PARECER ÚNICO Nº 0734761/2015 (SIAM)		
INDEXADO AO PROCESSO: Licenciamento Ambiental	PA COPAM: 00124/1991/009/2008	SITUAÇÃO: Sugestão pelo Indeferimento
FASE DO LICENCIAMENTO: Revalidação da Licença de Operação	VALIDADE DA LICENÇA:	
PROCESSOS VINCULADOS CONCLUÍDOS: Outorga	PA COPAM: 14280/2015	SITUAÇÃO: Indeferida
EMPREENDEDOR: SOBRITA INDÚSTRIA E COMÉRCIO LTDA	CNPJ: 18.708.602/0001-63	
EMPREENDIMENTO: SOBRITA INDÚSTRIA E COMÉRCIO LTDA	CNPJ: 18.708.602/0001-63	
MUNICÍPIO: Montes Claros	ZONA: Rural	
COORDENADAS GEOGRÁFICA (DATUM): SAD 69 X: 617.525 E Y: 8.152.252 S		
LOCALIZADO EM UNIDADE DE CONSERVAÇÃO: <input type="checkbox"/> INTEGRAL <input checked="" type="checkbox"/> ZONA DE AMORTECIMENTO <input type="checkbox"/> USO SUSTENTÁVEL <input type="checkbox"/> NÃO		
NOME: Parque Estadual da Lapa Grande		
BACIA FEDERAL: Rio São Francisco	BACIA ESTADUAL: Rio Vieira	
UPGRH: SF10: Bacia do rio Verde Grande.	SUB-BACIA: Córrego dos Bois

CÓDIGO: A-02-05-4	ATIVIDADE OBJETO DO LICENCIAMENTO (DN COPAM 74/04): Lavra a céu aberto ou subterrânea em áreas cársticas com ou sem tratamento.	CLASSE 5
CONSULTORIA/RESPONSÁVEL TÉCNICO: Nilson Oliveira, Engenheiro de Minas,		REGISTRO: CREA/MG 27.878/D
RE

Figura 1: Mapa contendo todo o empreendimento, polígono minerário DNPM e o raio de 250 metros de todas as cavidades identificadas.

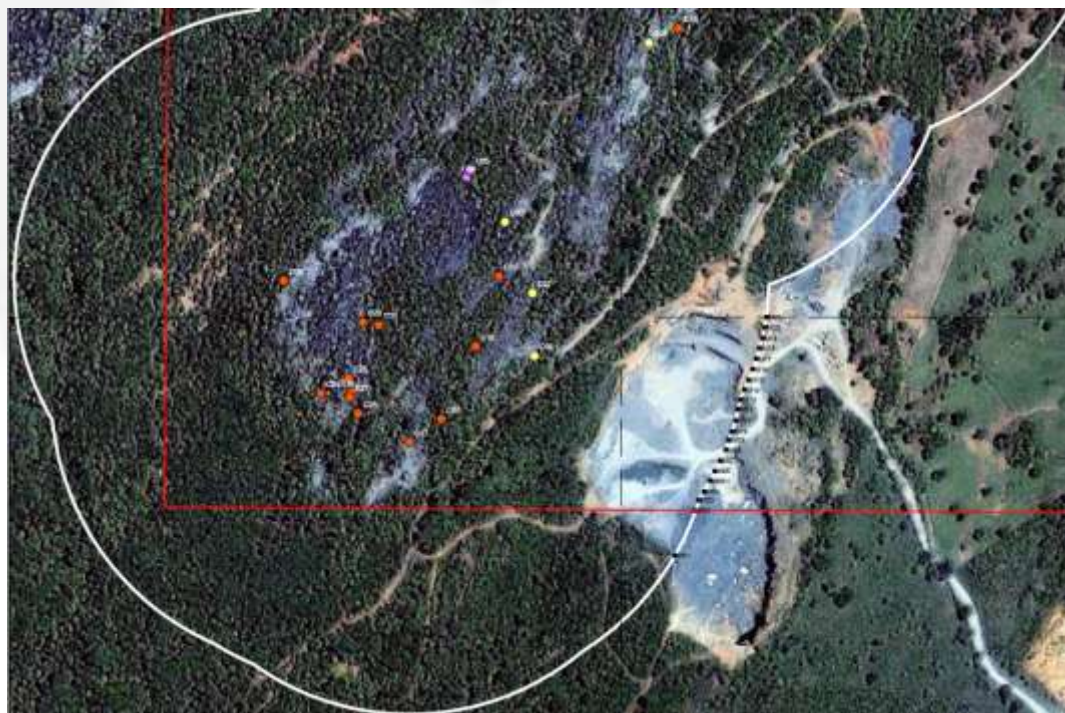
O embargo atingiu quase totalidade da cava, ficando o empreendimento impedido de avançar com a lavra para Oeste e Norte. A frente de lavra atualmente está a leste da cava, respeitando o perímetro de proteção de 250 metros de todas as cavidades. Porém, em vistorias realizadas, foi observado que essa área de proteção das cavidades foi adentrada por veículos (caminhões fora de estrada e escavadeira) para transporte do minério da cava até o britador, além da entrada do caminhão pipa para retirada da água acumulada na cava.
